Stellungnahme zum Großprojekt Lithium Zinnwald mit Erzaufbereitung in Bärenstein.

Abbildung 1 Wassereinzugsgebiet Bilatalhalde

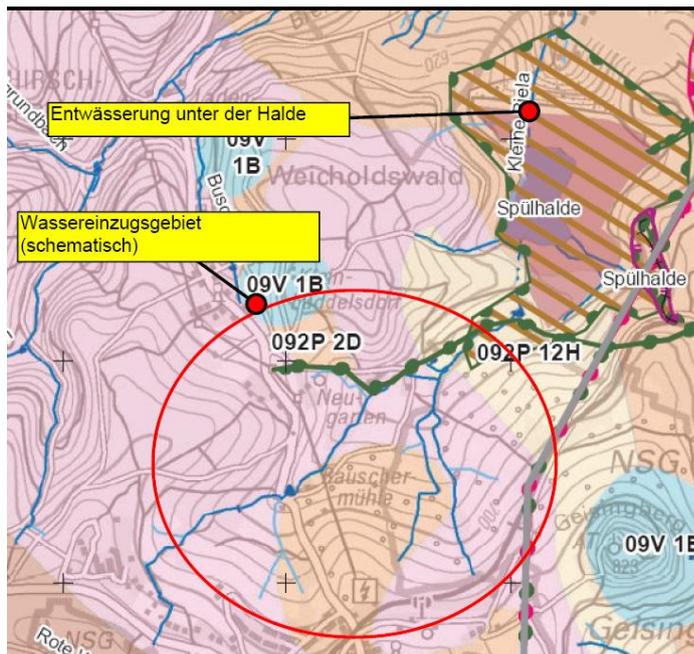
Hier will man offensichtlich eine Altlast „vergolden“. Schon beim Hochwasser 2002 hatte man große Bedenken, ob die alte Zinnerzhalde hält. Anwohner wurden vorsorglich evakuiert. Danach hat man mit einer Teilsanierung der Halde begonnen. Das Oberflächenwasser wird über eine oberirdische Rinne ins Tal geführt. Das Hauptproblem bleibt aber. Das Wassereinzugsgebiet der Bilatalhalde erstreckt sich bis nach Altenberg (siehe Abbildung (vgl. Anlage 3 Tischvorlage)). Das Wasser was hinter der Halde anfällt wird unter der Halde hindurch geleitet. Die Rohre sind noch aus DDR-Zeiten von Zinnerz. Das Wassereinzugsgebiet der Halde ist Schätzungsweise noch einmal so groß wie die

Halde selbst. Das ganze Wasser muss durch die alten Rohre. Eine Gefahrenabschätzung für den Hochwasserfall wurde unserem Wissen nach bisher nicht oder unzulänglich durchgeführt. Im Bereich der Dammkrone ist es vor einigen Jahren schon zu einem Tagesbruch gekommen. Mehrere Birken sind von der Halde verschluckt worden. Aufgehaldet wurde wie jetzt auch wieder vorgesehen feingemahlenes Gestein, das physikalisch eher als Flüssigkeit und nicht als Festkörper zu sehen ist. Die Bilatalhalde wurde ja erst errichtet weil es bei der Tiefenbachhalde zu einem Haldenbruch kam. Wenn dort ohne eine Sanierung weiter aufgehaldet wird steigt die Gefahr eines Haldenbruches auch dort.
